令04原機(サ保)075  
令和4年8月30日

## 核燃料物質使用変更許可申請書

既に許可を受けた核燃料サイクル工学研究所における核燃料物質の使用について、核燃料サイクル工学研究所共通編、プルトニウム燃料第一開発室、プルトニウム燃料第二開発室、プルトニウム燃料第三開発室、プルトニウム廃棄物処理開発施設、高レベル放射性物質研究施設及び第三ウラン貯蔵庫に係る内容を次のとおり変更する。

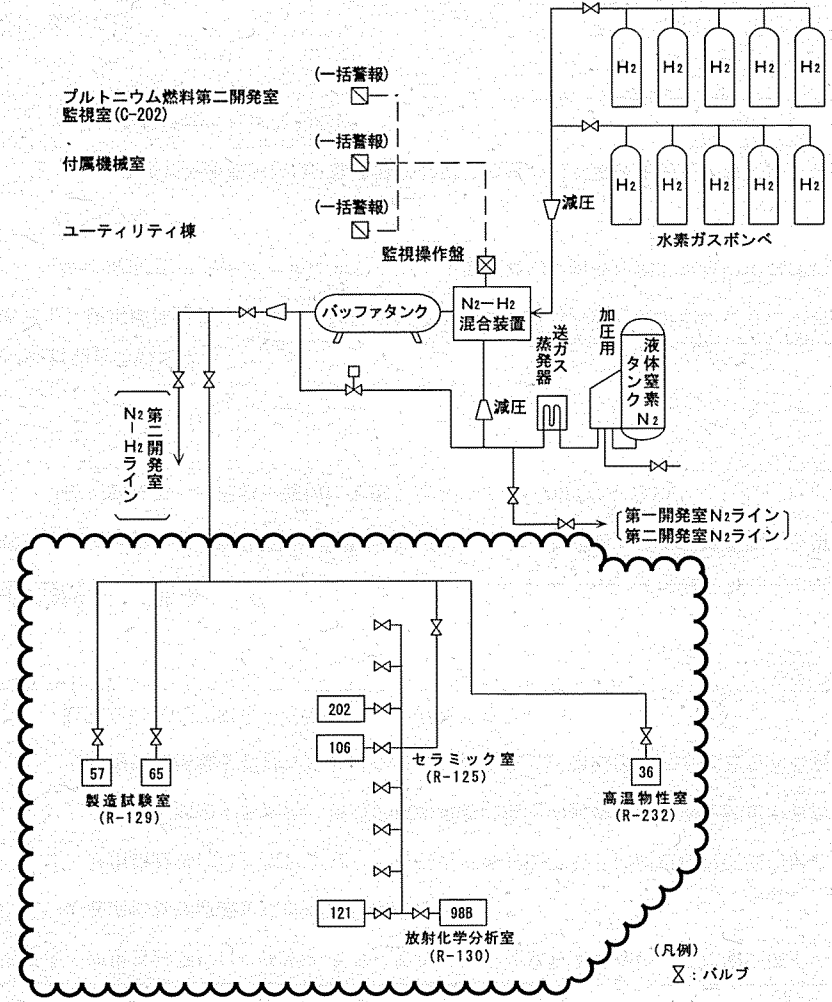
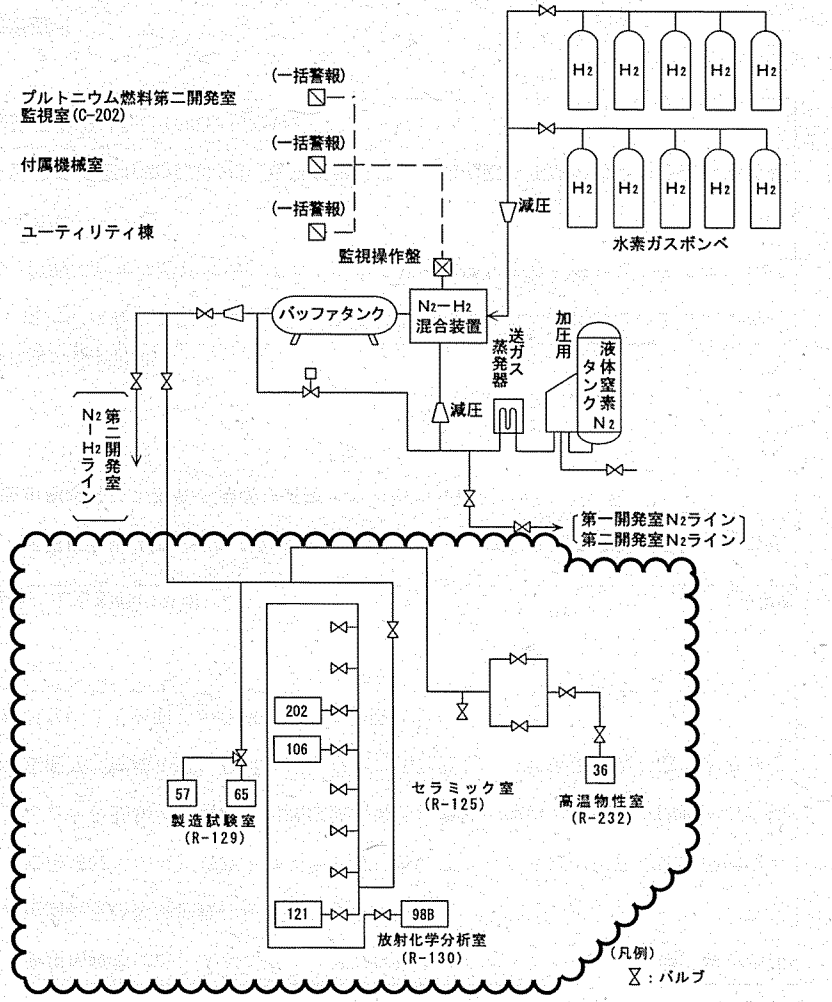
変 更 前	変 更 後	変更理由
 <p>(凡 例)</p> <ul style="list-style-type: none"> <li> 固体廃棄施設</li> <li> 管理区域境界</li> </ul> <p>図 2-12 ウラン貯蔵庫 貯蔵庫内の線源配置及び評価点 (平面図)</p>	 <p>(凡 例)</p> <ul style="list-style-type: none"> <li> 固体廃棄施設</li> <li> 管理区域境界</li> </ul> <p>図 2-12 ウラン貯蔵庫 貯蔵庫内の線源配置及び評価点 (平面図)</p>	<p>・記載の適正化を図るため（現物との整合）</p>

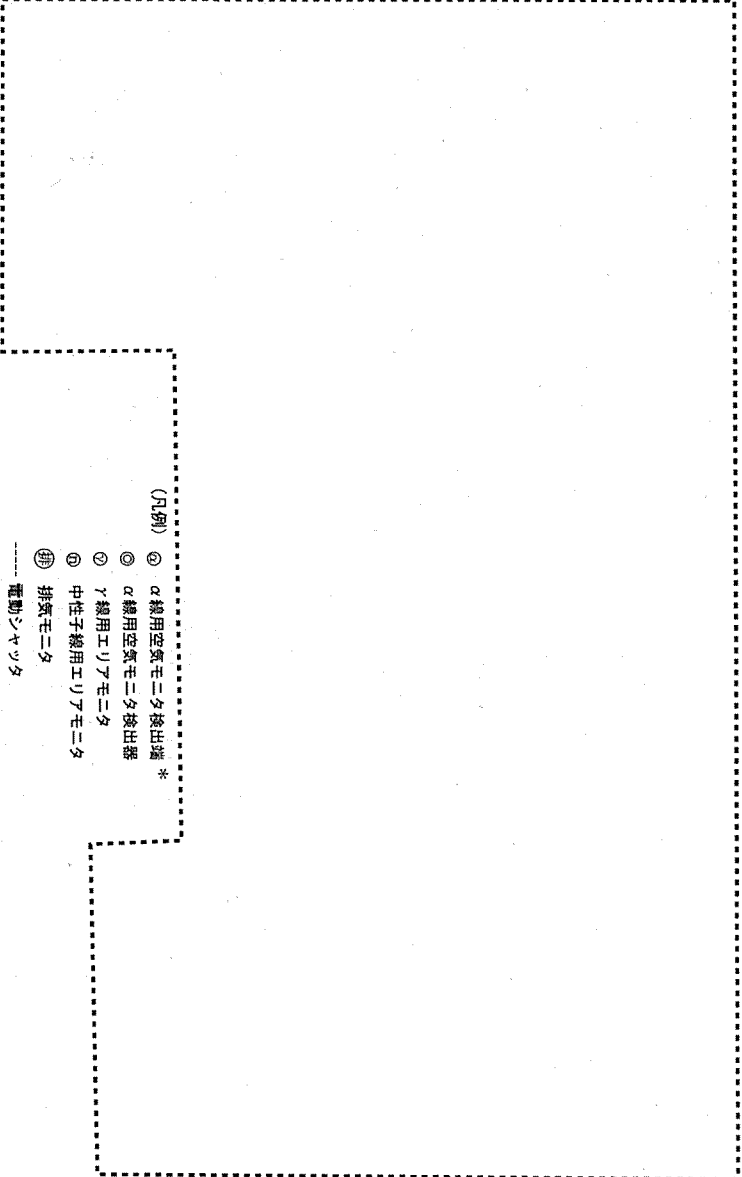
変 更 前	変 更 後	変更理由
<p style="text-align: center;">図 7-3 プルトニウム燃料第二開発室 1 階平面図</p> <p style="text-align: center;">(注) 斜線内は管理区域の範囲を示す。 ----- は電動シャッタを示す。 単位：mm</p>	<p style="text-align: center;">図 7-3 プルトニウム燃料第二開発室 1 階平面図</p> <p style="text-align: center;">(注) 斜線内は管理区域の範囲を示す。 ----- は電動シャッタを示す。 単位：mm</p>	<ul style="list-style-type: none"> <li>・ 固体廃棄施設を増設するため (工程室名称の明確化)</li> </ul>

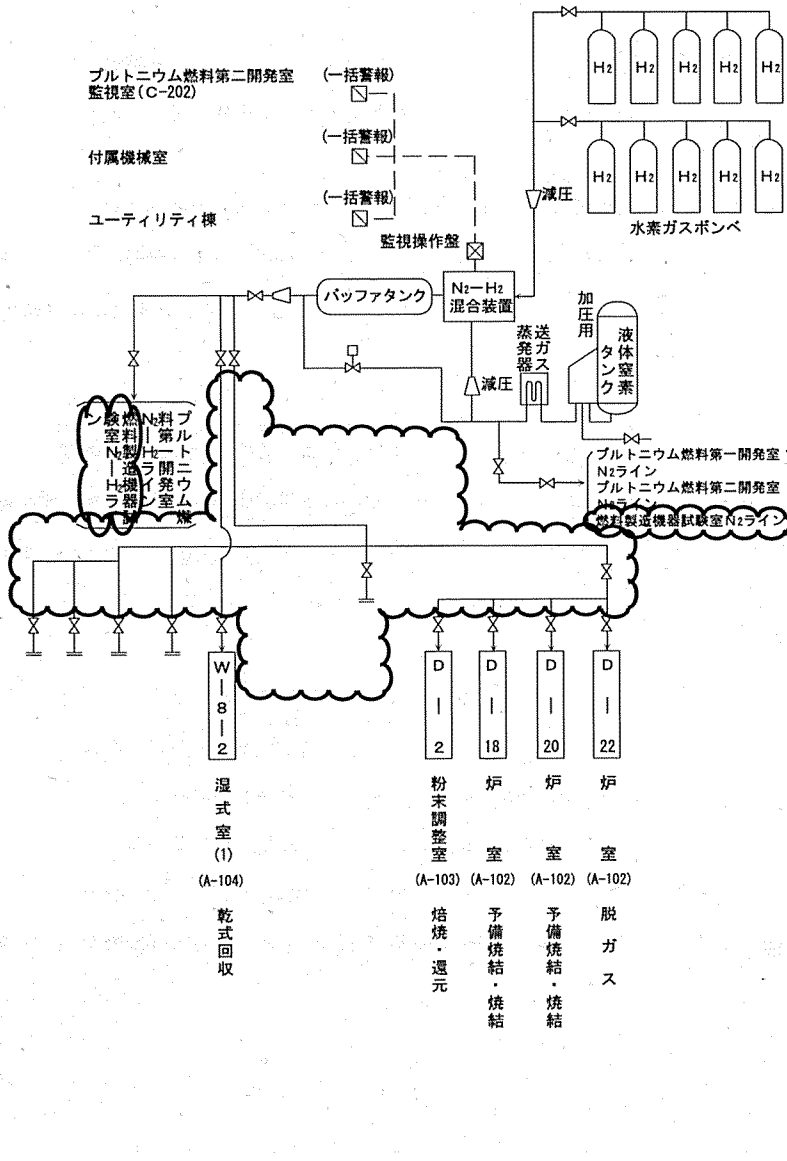
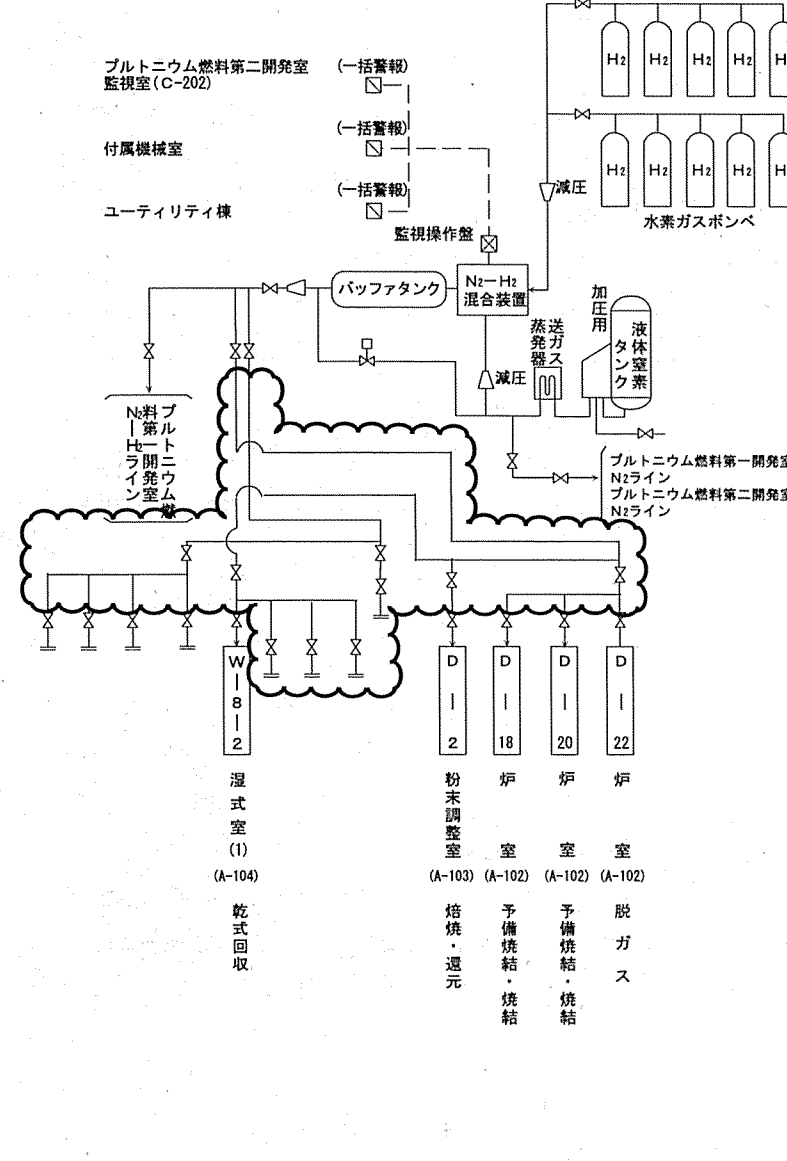
変更前	変更後	変更理由
 <p>(凡例)   : バルブ   : 閉止フラッグ</p> <p>図 3-1 窒素消火系統図 (NFライン)</p>	 <p>(凡例)   : バルブ   : 閉止フラッグ</p> <p>図 3-1 窒素消火系統図 (NFライン)</p>	<p>・ 固体廃棄施設を増設するため (工程室名称の変更)</p> <p>・ 記載の適正化を図るため (現物との整合)</p> <p>・ 固体廃棄施設を増設するため (工程室名称の変更)</p> <p>・ 回収設備の一部を解体・撤去するため</p> <p>・ 品質管理工程設備の一部を解体・撤去するため</p> <p>・ 記載の適正化を図るため (現物との整合)</p>

図-1 グローブボックスNo.D-1、D-3、D-5、D-7、D-9、D-11、D-13、D-15  
及びF-1配置図

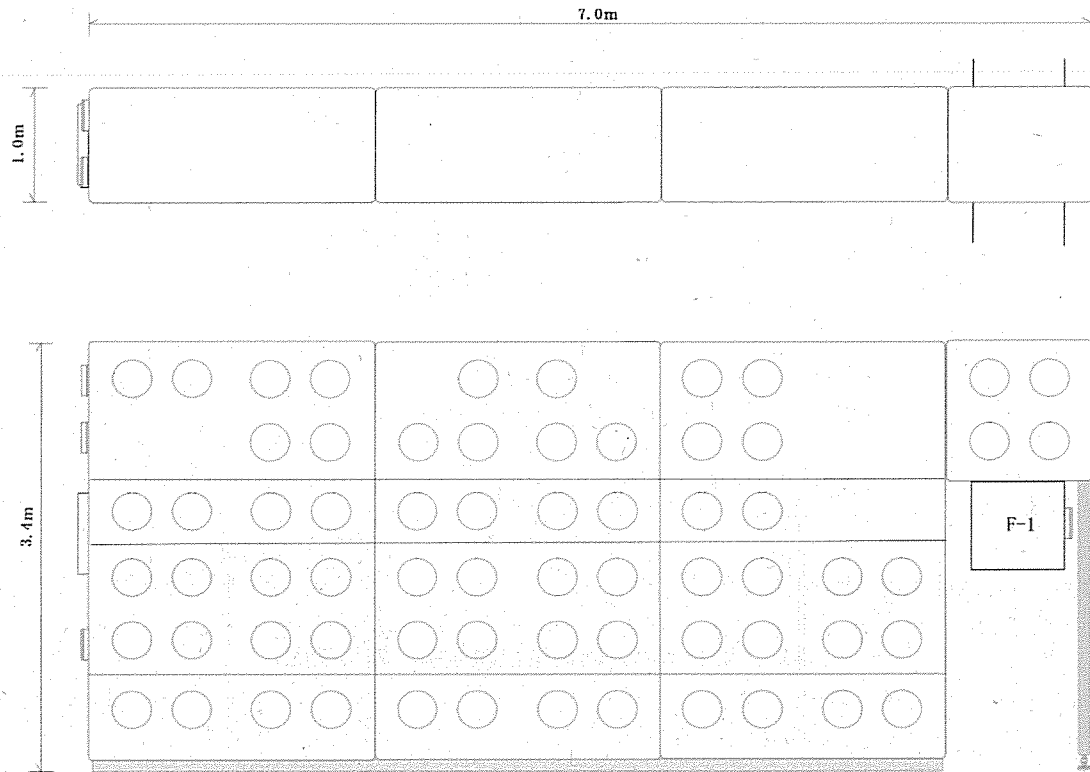
- ② 使用施設の位置、構造及び設備のうち、使用施設の設備のうち、(5)回収設備のうち、グローブボックスNo.D-1、グローブボックスNo.D-3、グローブボックスNo.D-5、グローブボックスNo.D-7、グローブボックスNo.D-9、グローブボックスNo.D-11、グローブボックスNo.D-13、グローブボックスNo.D-15 に係る記載を削除する。
